## 質 疑 回 答 書 ( 土 木 関 係 )

工事番号 5-相楽-10

工事名 相楽中部消防組合消防本部(署)新庁舎建設工事

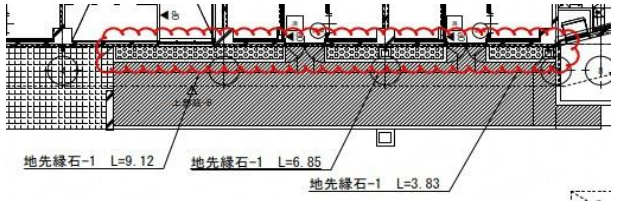
番号	質 問 事 項	回 答 事 項
	< 土木 >	
1	C-056 造成工事の完成図は撤去平面と同等と考えてよろしいでしょうか。また、造成工事の完成図がありましたらご提示ください。	お見込みのとおりです。 完成予想図(1期工事設計図面)を別途提示します。
2	現在、この計画地で進んでいる開発工事の最終状態がわかる開発図面をご提示していただけますでしょうか。新庁舎建築工事の着工時の敷地状況を把握したいと考えています。	完成予想図(1期工事設計図面)を別途提示します。
3	土木Ⅱ期工事の範囲についての確認です。C-019:造成横断図-1からC-029:造成横断図-11に地盤改良、L型擁壁、間知ブロックの記載がありますが、これらの詳細図が無い事から、土木Ⅱ期工事には含まないと考えて宜しいでしょうか。	お見込みのとおりです。 地盤改良、L型擁壁、間知ブロックは1期工事で施工済みです。 2期工事には含みません。
4	(C-040図) 現場打ち側溝及び雨水桝の構造詳細が不明です。 以下の様に考えて宜しいでしょうか。 ・配筋・・・D13@200シングル程度 ・コンクリート強度・・・FC21N スランプ 15	・鉄筋は使用しません。図面のとおり無筋コンクリート構造です。 ・コンクリート強度・・・18N スランプ 8 (←国土交通省の土木標準図と同じ考え)
5	(C-002～004図. 工事費設計書) 現況地盤レベルが不明です。外構土木工事着工時は、舗装路盤下まで造成済と考えて宜しいでしょうか。また、その場合、工事費設計書の敷地造成工の掘削、盛土、残土処分はどの部分の数量でしょうか。舗装下の鋤取り・盛土が発生する場合は、着工時の現況地盤レベルが分かる資料をご提示下さい。	現状地盤面(1期造成工事完了後レベル(本工事開始時))は、原則として構内舗装厚を考慮したレベルでの仕上げとなっています。 別途提示する完成予想図を参照ください。 また、土工は仮設側溝の埋戻し、側溝を設置するための掘削、高さ調整のための盛土や掘削です。数量については数量計算書を参照ください。
